Dispositif
REX Bâtiments
performants

ÉTUDE DE CAS

Parois vitrées

Mise en place de
nouvelles
menuiseries

Vue des menuiseries extérieures

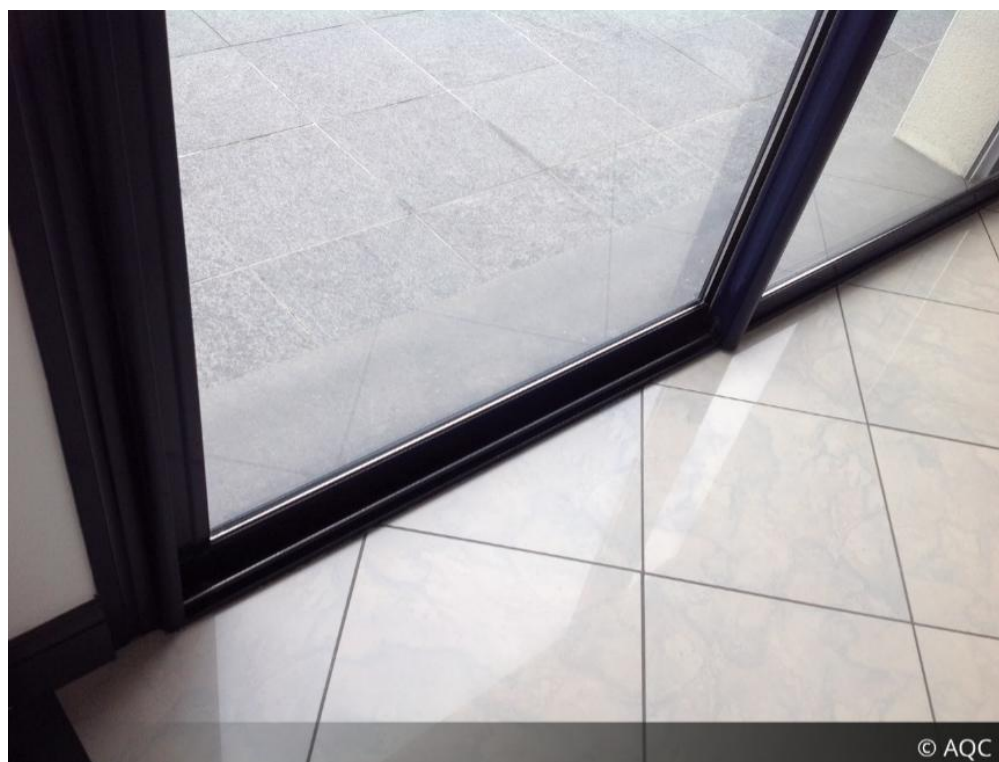
Absence de protections solaires pour les fenêtres orientées plein sud.
La légère avancée de toit n'assure pas une protection suffisante.

Impacts : importants apports solaires en mi saison et en été

Risques : surchauffe en mi saison et en été

Conséquences : inconfort thermique et visuel

Pour améliorer le confort en périodes chaudes, un choix consiste à empêcher le rayonnement solaire d'entrer dans les bâtiments par la protection des baies vitrées qui doit être extérieure pour être efficace. Cette protection sera horizontale au sud, verticale ailleurs et toujours à l'extérieur. Elle se fera par des stores extérieurs, des volets, des avancées de toitures ou de balcons... ou par de la végétation.

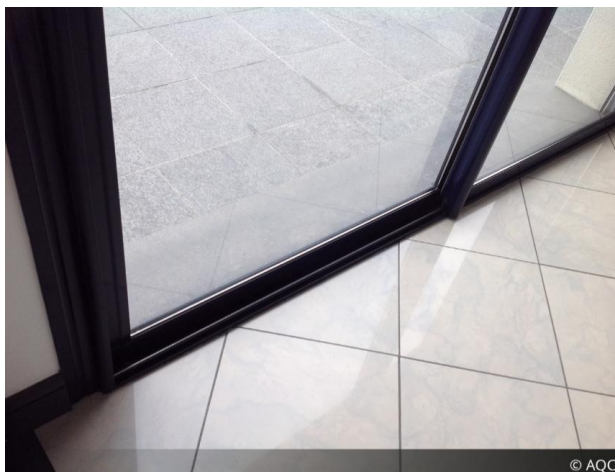
Le seuil de la menuiserie se situe au même niveau que la terrasse.

Impacts : pas de zone de rétention d'eau en bas de menuiserie

Risques : infiltrations d'eau dans l'habitation en cas de fortes pluie

Conséquences : dégât des eaux

Cahier du CSTB : Carnets de détails pour l'accessibilité des balcons, des loggias et des terrasses dans les constructions neuves – n° MBPD 10 001, juin 2010. Ce carnet apporte diverses solutions décrites sous forme de schémas suivant le type d'ouverture et le principe constructif retenu pour le franchissement du côté extérieur vers l'intérieur.

Contrôle de la nature de l'émissivité des vitrages à l'aide
du test de la flamme

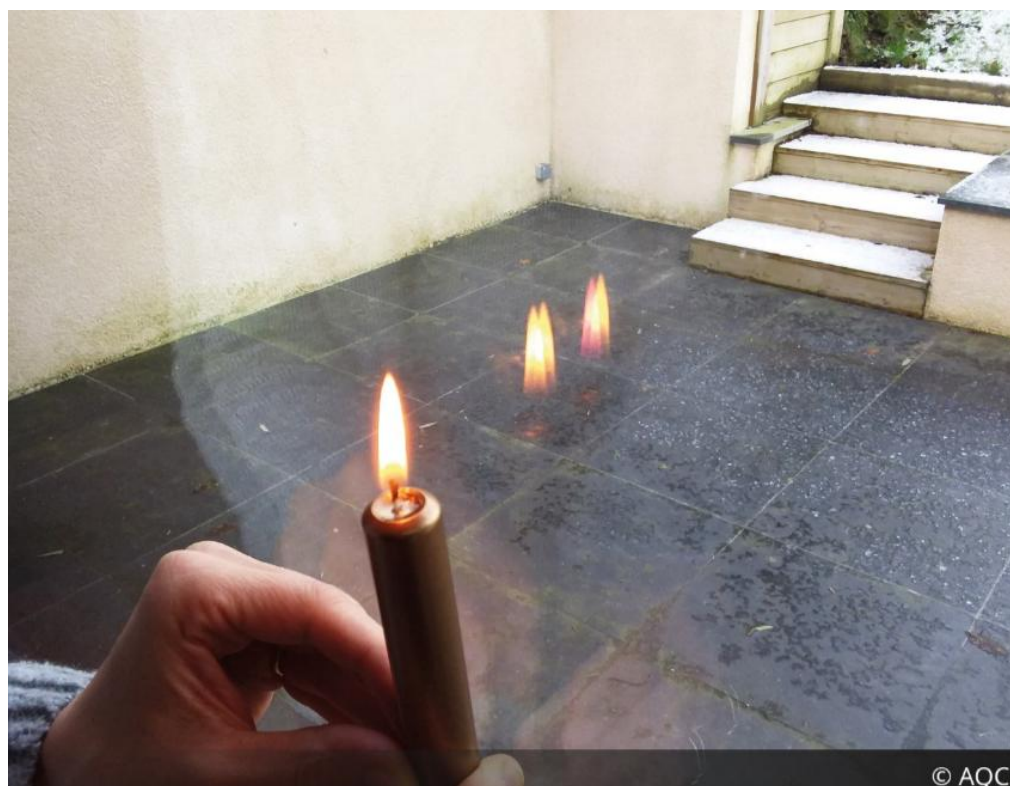
Un contrôle qualité des travaux a été réalisé à la fin du chantier pour vérifier :

- que les vitrages sont comme prévu de nature basse émissivité (Vitrage à Isolation Renforcée)
- que l'intercalaire des vitrages est bien de nature bords chauds (warm edge)

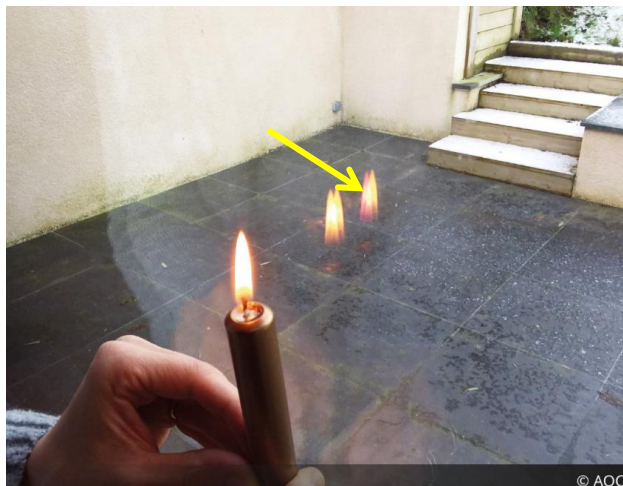
Le double vitrage peu émissif orienté au nord ouest a été mis à l'envers.

Présence de la couche oxyde métallique basse émissivité (flamme rose / violette) sur la troisième surface en partant de l'intérieur

Problème de traçabilité chez le fournisseur de vitrage

Manque de contrôle qualité ou de connaissance du menuisier

Impacts : gain thermique par conservation des infrarouges à l'intérieur de l'habitation inexistant et apports solaires du vitrage fortement réduits

Le contrôle de la nature des vitrages peu émissifs ou non s'effectue à l'aide du test de la flamme. Nous repérons ainsi la position de la couche basse émissivité par sa couleur spécifique rose/violette (parfois jaune pâle, presque blanche).
